PROJET ÉOLIEN DU BOIS DE CHAUMONT (45)

RÉPONSE À L'AVIS DE LA MRAE

JANVIER 2022

Situation des projets éoliens du Bois de Chaumont et de Beaune-la-Rolande

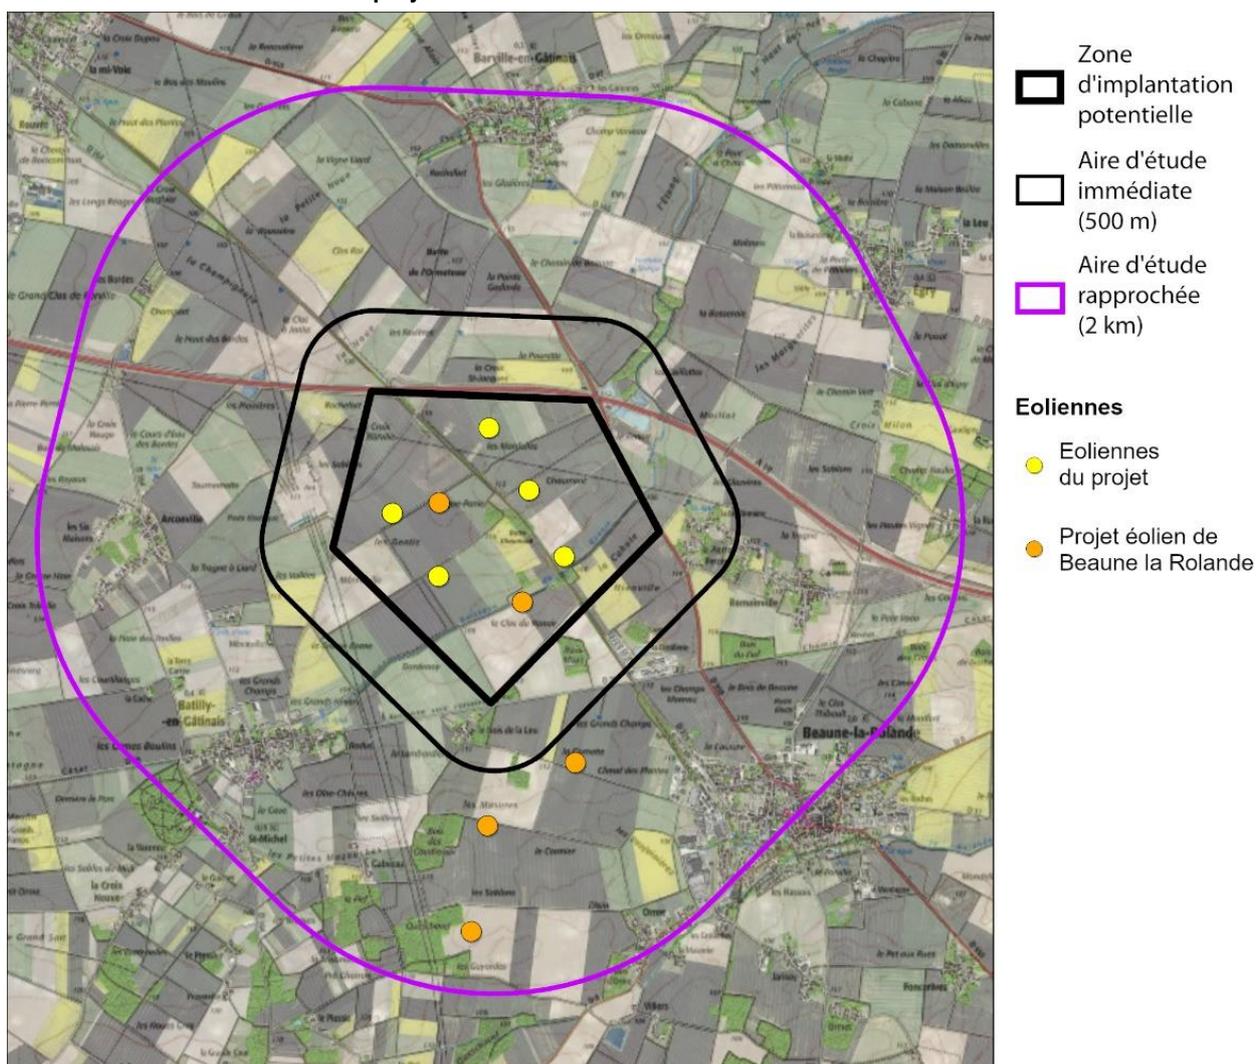
S'agissant d'une zone d'implantation potentielle en partie commune entre les deux projets (cf. carte suivante), les inventaires réalisés rendent compte d'enjeux similaires et une partie des espèces recensées apparaît commune.

On note néanmoins que le projet du Bois de Chaumont a mis en évidence un intérêt écologique du Ruisseau du Renoir (nidification du Vanneau huppé dans les prairies attenantes et axe de vol de chauves-souris), motivant la prise de mesures adaptées. **Il semble que cet enjeu n'ait pas été mis en évidence sur le projet de Beaune-la-Rolande. Les inventaires de chiroptères pour le projet de Beaune apparaissent plus légers (pas d'écoutes longue durée qui permettent de mieux définir les routes de vol)**. L'implantation d'une éolienne au-dessus du ruisseau sans mesure de réduction localisée pourrait alors perturber plus fortement les déplacements sur cet axe. **Au même titre des risques de perturbations des chauves-souris, la MRAe relève par ailleurs que 2 éoliennes sur 5 se situent à moins de 100 m de lisières boisées (distance au bout de la pale) sans citer de mesure spécifique de réduction de l'impact pressenti**, autre qu'un bridage plus protecteur dans la durée (mai à septembre contre seulement août-septembre sur les éoliennes restantes).

À l'analyse, **il apparaît que les deux projets se font concurrence et qu'ils ne peuvent être tous deux autorisés en l'état**, compte tenu des distances interéoliennes incompatibles dans la partie nord.

Certaines mesures d'atténuation des impacts prises pour le projet du Bois de Chaumont seraient sans effet si les deux projets aboutissent sans autres préconisations (exemple de la perturbation des axes de vol sur le Ruisseau du Renoir). On peut également ajouter que la mesure de régulation nocturne pour les chauves-souris (bridage des éoliennes) n'est pas du même niveau entre les deux projets. **Les risques de collision sont de facto plus élevés sur le projet de Beaune-la-Rolande**, la régulation étant nettement moins contraignante.

On note un **effet synergique possible des deux projets sur les fonctionnalités pour les chauves-souris**. La perturbation attendue de la route de vol du Ruisseau de Renoir et des terrains de chasse boisés concernés par les éoliennes proches des lisières (1 ou 2 éoliennes pour le Bois de Chaumont, 2 pour Beaune-la-Rolande) pourrait modifier les comportements des chiroptères et aller jusqu'à affaiblir la fonctionnalité globale du secteur, où peu de milieux favorables sont présents. Il est difficile de quantifier ce risque qui concerne surtout des chauves-souris anthropophiles (gîtant dans le bâti). L'ancienne voie ferrée comme le ruisseau sont des corridors identifiés mais l'importance relative des boisements comme terrains de chasse n'a pas été évaluée dans l'étude du projet du Bois de Chaumont, les réseaux de bosquets étant localisés bien au sud. **Seules les éoliennes sud du projet de Beaune-la-Rolande sont susceptibles d'interférer significativement.**

L'effet barrière des deux projets reste quant à lui du même niveau. Le projet de Beaune s'étend sur une largeur de près du triple de celui du Bois de Chaumont (distance projetée par rapport à l'axe migratoire), mais la disposition est plus favorable (une seule « ligne » et un espace suffisant au centre pour permettre une éventuelle traversée du parc). Il n'y a pas d'effet synergique des deux projets sur ce point, le projet du Bois de Chaumont débordant très peu sur la pointe nord.

Quoi qu'il en soit, **la réalisation des deux projets éoliens contigus du Bois de Chaumont et de Beaune-la-Rolande ne pourrait s'envisager qu'avec une profonde modification des dits projets.**
